M O X 燃 料 加 工 施 設 に お け る
新 規 制 基 準 に 対 す る 適 合 性

安全審査 整理資料

低レベル廃液処理設備の貯槽容量等の変更

油類の取扱いの変更

1. 油類の取扱いの変更の概要について

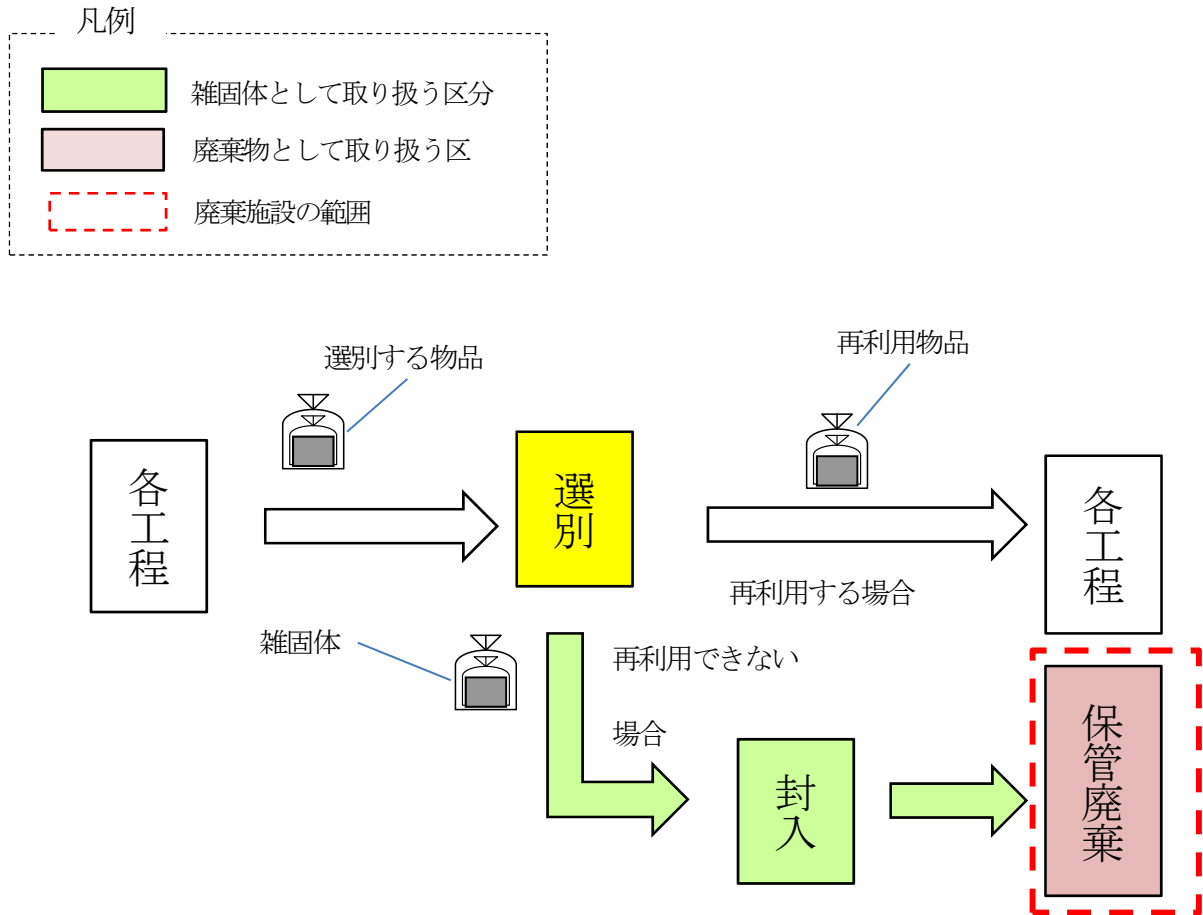
MOX燃料加工施設の廃棄施設のグローブボックスにおいて、廃棄物を取り扱う作業、金型の保管及びその他の物品を取り扱う作業を同一のグローブボックスで実施していたため、MOX燃料加工施設の管理区域内作業で発生する物品の選別及び廃棄までの流れを整理した。

この放射性廃棄物の取扱いについて整理したなかで、放射性液体廃棄物として保管廃棄するとしていた油類について、再利用する油類と再利用しない油類に選別する作業を実施したのち、再利用しない油類を放射性廃棄物として保管廃棄することに変更する。
